Horw, 18. Mai 2016

Einsprache gegen das Baugesuch auf Grundstück Nr. 1792, Spissenegg, Kastanienbaum

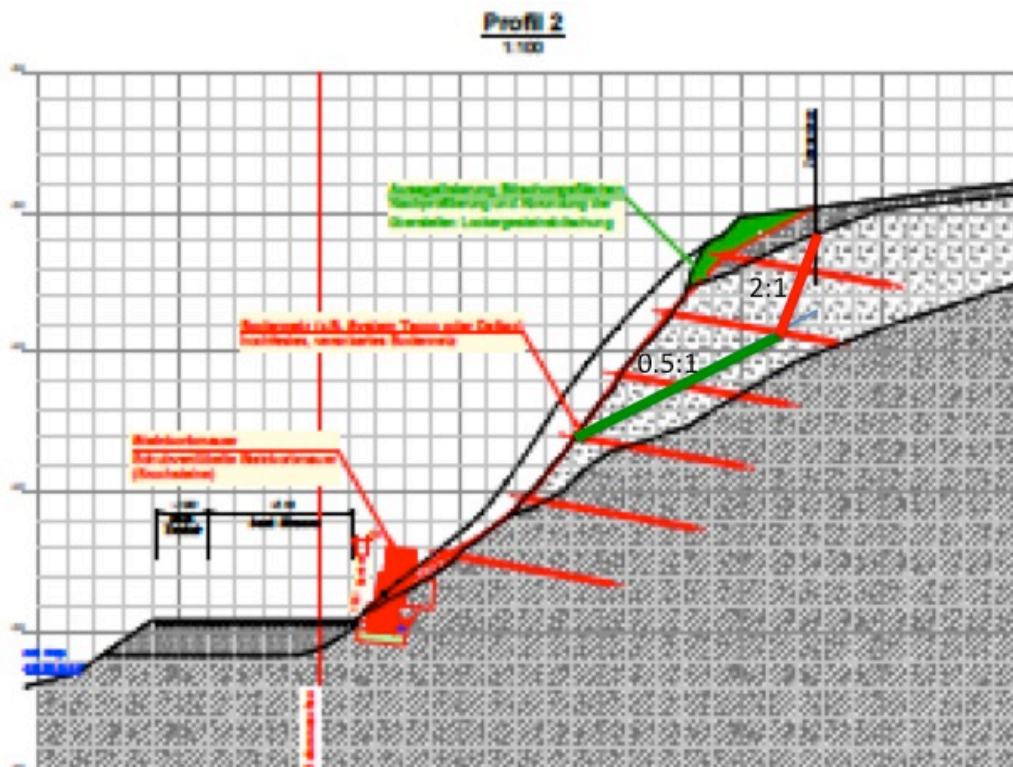
Um eine möglichst grosse Fläche für die initiale Bepflanzung und künftige Naturverjüngung der Waldbäume zu schaffen, schlagen wir deshalb alternativ zum aufgelegten Plan vor, oberhalb der erwähnten, ev. mit einem verankerten Stahlnetz gesicherten Strassenböschung, das Terrain nach Osten hin möglichst bis zur Waldgrenze auf eine Neigung von 0.5:1 so abzufachen, dass über dem anstehenden Fels im Minimum eine 1 m dicke Bodenschicht verbleibt.

Damit das Reb Gelände nicht tangiert werden muss, soll – ausgehend vom Waldrand, innerhalb des Waldgebiets – eine mit einem verankerten Bodennetz gesicherte Böschung mit einer Steigung 2:1 den Anschluss an das abgeflachte Gelände herstellen (siehe Anhang).

Profilbreite ohne Netz gem. Bauprojekt: 3 m
 Profilbreite ohne Netz Gegenvorschlag: 9 m

Profilbreite ohne Netz gem. Bauprojekt: 0 m
 Profilbreite ohne Netz gem. Gegenvorschlag: 8m
